APSEKOŠANAS AKTS DZĪVOKLIM,

CIETOKŠNA IELĀ 3/5-8, LIEPĀJĀ.

BŪVES APSEKOŠANAS ATZINUMS¹

par dzīvokļa daudzdzīvokļu dzīvojamā ēkā Cietokšņa ielā 3/5-8 Liepājā
labiekārtojumu, tā atbilstību apdzīvošanai

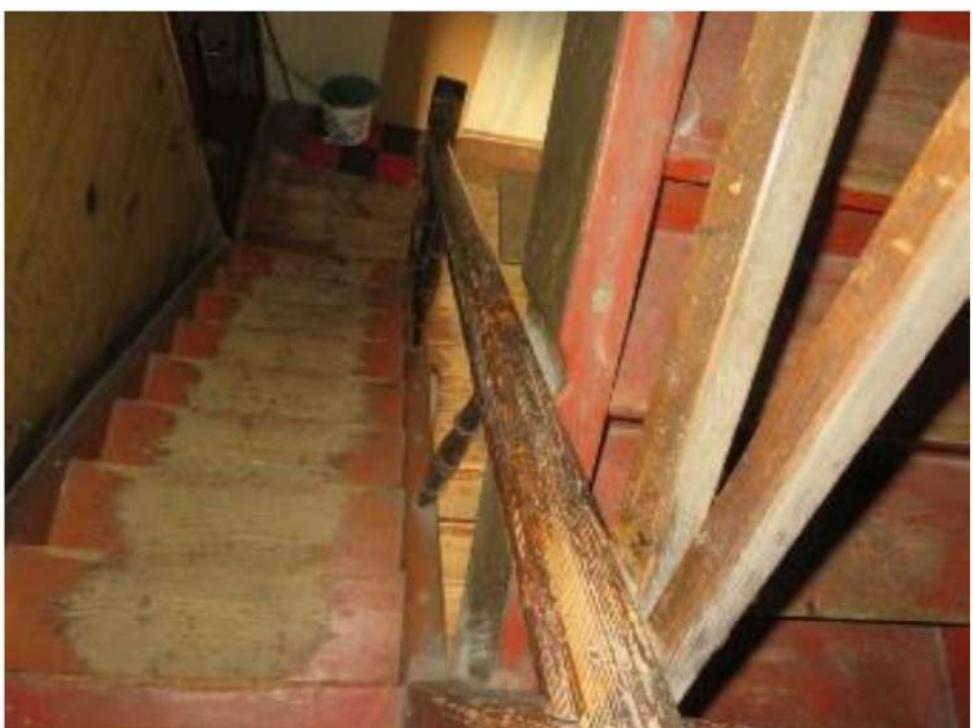
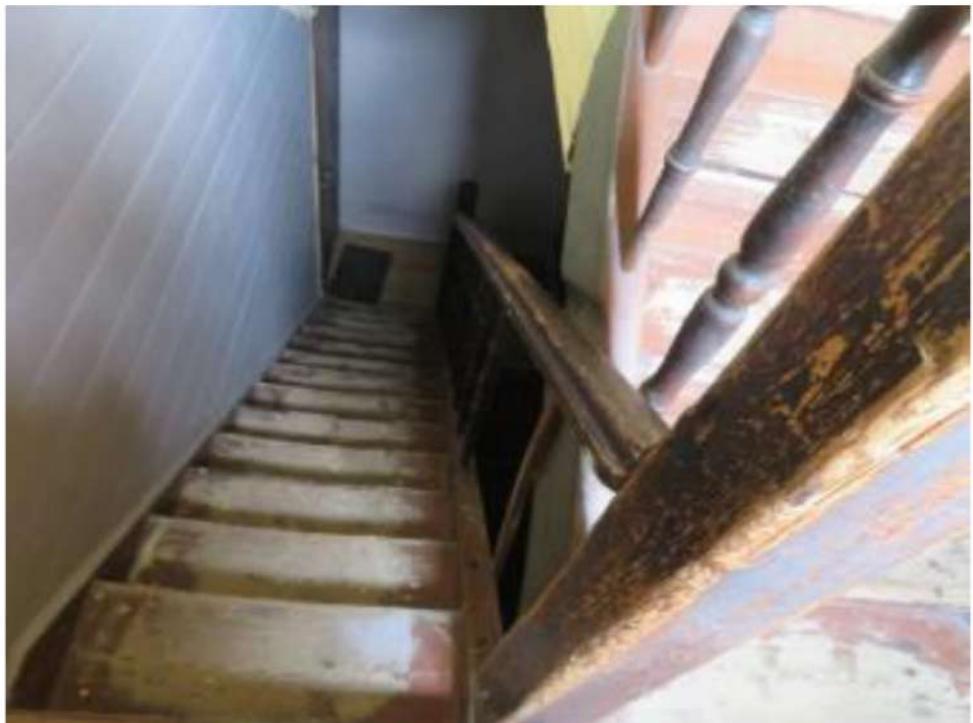
**Apsekojamais dzīvoklis koka karkasa daudzdzīvokļu dzīvojamā ēkā.
Apsekojamais dzīvoklis mansardā, kāpnes stāvas, šauras:**

Apsekojamais dzīvoklis neatbilstoši ekspluatēts un apsaimniekots- nolietojies.
